PM bedömning av hydrogeologiskt underlag

Geohydrologiskt expertstöd, Cementa

PM Bedömning hydrogeologiskt underlag

Datum	2022-09-23
Uppdragsnummer	1320061757
Utgåva/Status	Version 1.0

Figur 1. Bearbetning av i underlaget redovisad graf för mätpunkt BH2004. Röda ellipser markerar perioder då i berg uppmätt grundvattentrycknivå ligger nära, vid eller ovan marknivå.

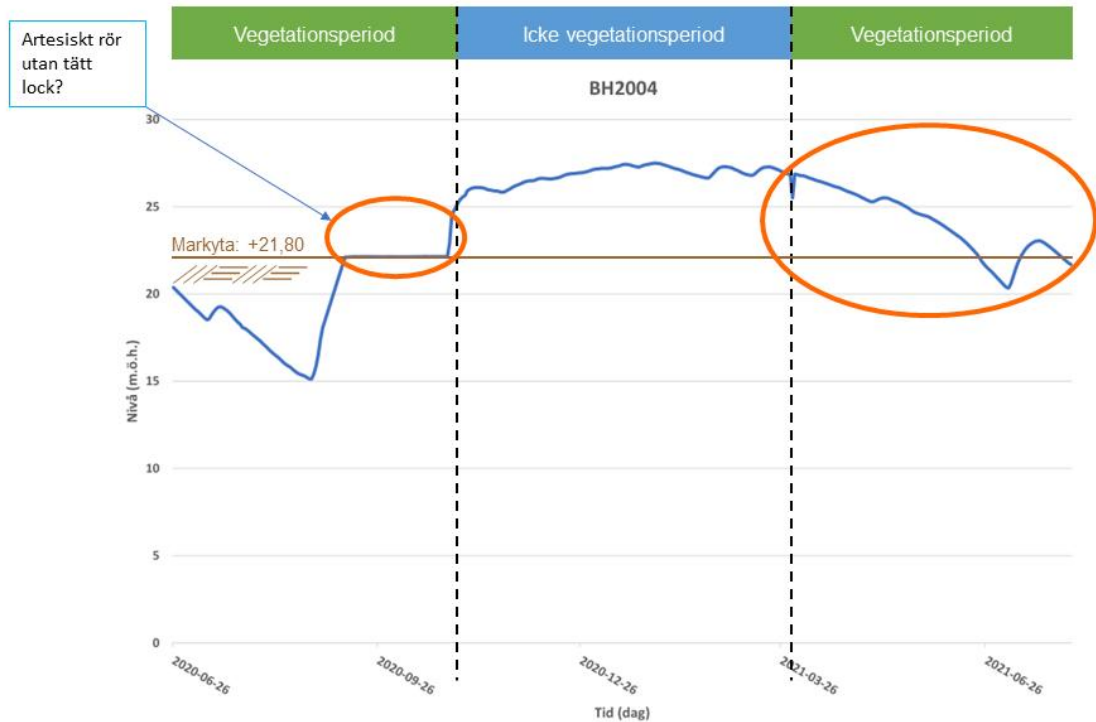
[Bilaga B5 s.46 tab. 7]: BH2004, i Hejnum Kallgate invid Bojsvätar Natura 2000-områden, har marknivå +21,8³ enligt bil B5 (sid 1083 i digital version, pdf). Enligt tabell 7 överstiger alltså medelnivån markytan med 5 m i januari 2021. Dock är även redovisade medelnivåer juli 2021 artesiska, då en grundvattentrycknivå 20 cm över markytan uppmätts. Ramboll har inte i underlaget tidigare kunnat finna uppgifter om att mätpunkten skulle vara försedd med manschett eller tätt lock. Dock har Cementa i yttrande 2022-09-01 med anledning av fråga från SGU klargjort att BH2004 har ett tätt lock. Detta medger alltså rent praktiskt att mätning av artesiska tryck kan ske.

Cementa har såvitt Ramboll vet inte kommenterat den artesiska medelnivån under juli 2021. Ovan refererade tabell saknar även redovisning av medelnivå under januari 2022, med motiv att röret var fruset vid avläsningstillfället. Det är ett fullt rimligt skäl till att manuell mätning inte kunnat ske, men eftersom mätpunkten ska ha varit försedd med grundvattenlogger bör data nu finnas. Grundvattentrycknivågraf för BH2004 redovisas även i underbilaga till bilaga b5⁴. Där kan konstateras att nivåerna under första halvan av 2021 är relativt höga, oftast över markytans nivå. Detsamma verkar ha gällt under delar av september 2020⁵. I Figur 1 redovisas en bearbetning av i underlaget redovisad graf för mätpunkt BH 2004.

Ett klargörande kring det till synes artesiska trycket i BH2004 under juli 2021 (och månaderna dessförinnan) behövs och Ramboll menar att hela mätserien för BH2004 bör presenteras. Ett klargörande är viktigt eftersom det till synes funnits trycknivåmässiga förutsättningar för grundvattenutträngning från berg till jordlager under största delen av perioden januari-juli 2021, dvs. även under vegetationsperioden.

Figur 2. Bearbetning av i underlaget redovisad graf för mätpunkt BH2001. Röda ellipser markerar perioder då i berg uppmätt grundvattentrycknivå ligger nära, vid eller ovan marknivå.

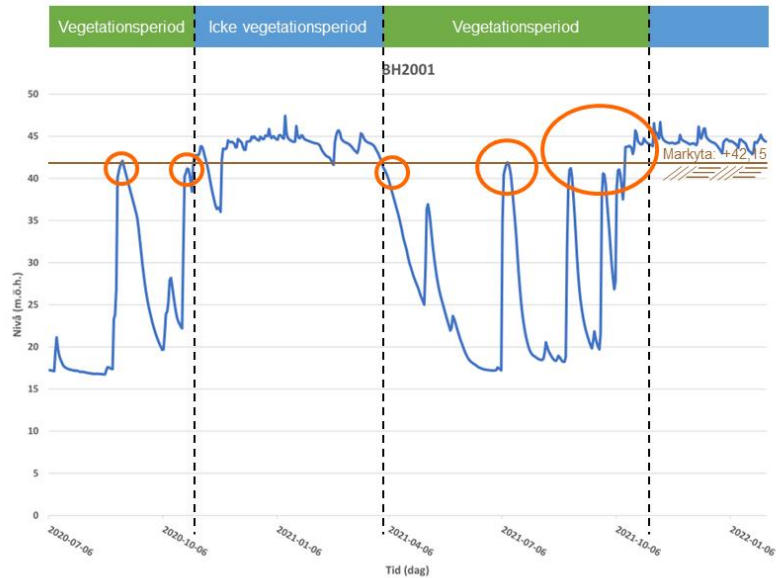
Ramboll uppfattar att det under tillgänglig mätperiod vid ett flertal tillfällen förekommit grundvattennivåer i berg som legat nära, i eller ovan markytan i

punkterna BH 2004, BH2001 samt BH1801B. Med reservation för att Rambolls analys av data är av översiktlig karaktär, menar Ramboll att de i figurerna markerade perioderna troligen inte kan beskrivas som "mycket stora och därmed oregelbundet förekommande nederbördstillfällen", jämför Bilaga B10, sid. 75 st.1.
